女川原子力発電所第2号機
建屋の地震影響を踏まえた機器・配管系の
耐震評価について

(3. 11地震等の影響を踏まえた建屋の耐震評価
における指摘事項に対する回答)

2021年11月18日
東北電力株式会社

図1 機器・配管系の耐震評価

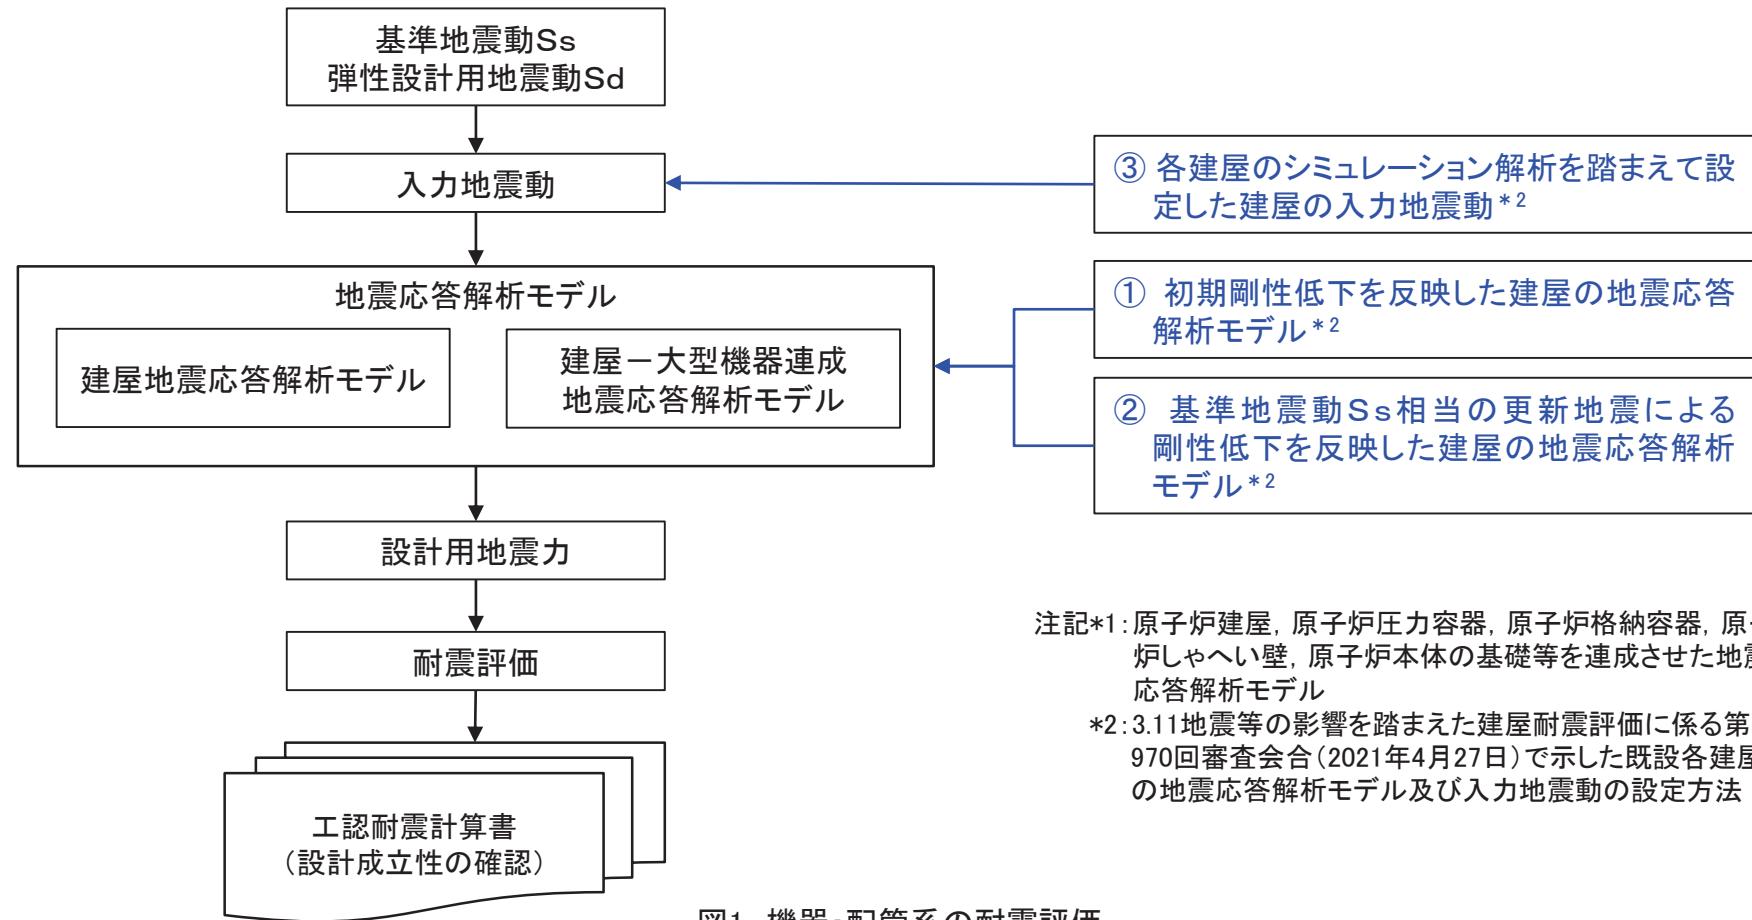
審査会合	指摘事項
第970回審査会合 (2021年4月27日)	機器・配管系の耐震評価方法及び設計成立性について、建屋剛性の不確かさケースを含めた地震応答解析の結果を踏まえて説明すること。

- 上記指摘事項に対しては、「建屋の地震影響を踏まえた機器・配管系の耐震評価について」に係る第979回審査会合(2021年6月1日)において、機器・配管系の耐震評価方法として、建屋剛性の不確かさケースを含めた地震応答解析を踏まえる方針であることを説明した。
- 具体的には、以下のとおり、3.11地震等の影響を踏まえた建屋耐震評価に係る第970回審査会合(2021年4月27日)で示した既設各建屋の地震応答解析モデル及び入力地震動の設定方法を適用し、機器・配管系の耐震評価に反映する。
 - ① 初期剛性低下を反映した建屋の地震応答解析モデル【参考(1)(2)】
 - ② 基準地震動Ss相当の更新地震による剛性低下を反映した建屋の地震応答解析モデル【参考(3)】
 - ③ 各建屋のシミュレーション解析を踏まえて設定した建屋の入力地震動【参考(4)(5)】

- 機器・配管系の耐震評価にあたっては、図1に示すとおり、入力地震動及び地震応答解析モデル（建屋地震応答解析モデル、建屋一大型機器連成地震応答解析モデル^{*1}）に対して、3.11地震等の影響を踏まえた建屋耐震評価に係る検討結果を適用し、設計用地震力を設定した。
- 上記で設定した設計用地震力に対して、機器・配管系の耐震評価を実施し、いずれも耐震性が確保されること（設計成立性）を確認した（評価結果は別紙参照）。
